Dotyczy: postępowania prowadzonego w trybie podstawowym – wariant I – bez negocjacji na robotę budowlaną pn.: „Rozbudowa budynku Szkoły Podstawowej nr 3 przy ul. Jana Matejki 1 w Pruszczu Gdańskim”, o wartości zamówienia nieprzekraczającej wyrażonej w złotych równowartości kwoty 5 538 000 EURO

INFORMACJA DLA WYKONAWCÓW NR 3
- wnioski (zapytania o wyjaśnienie treści SWZ),
- wyjaśnienia treści SWZ
- zmiana treści SWZ

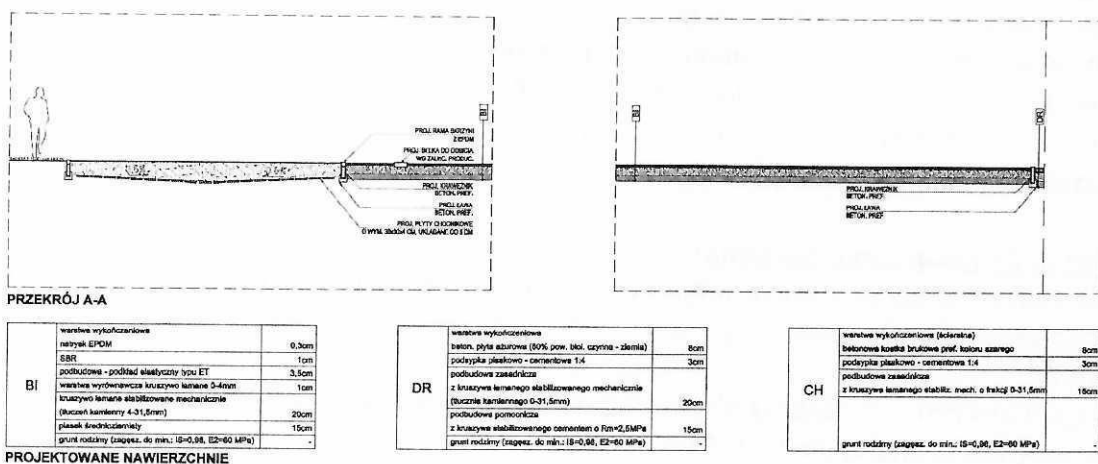
Proszę o udostępnienie rzutów fundamentów dla nowoprojektowanego budynku szkoły.

Zamawiający wyjaśnia, iż wszystkie rysunki znajdują się w udostępnionej dokumentacji projektowej: rzut fundamentów dla sali gimnastycznej i łącznika - rys. nr KT001, oraz rzut fundamentów rozbudowy szkoły rys. KT100.
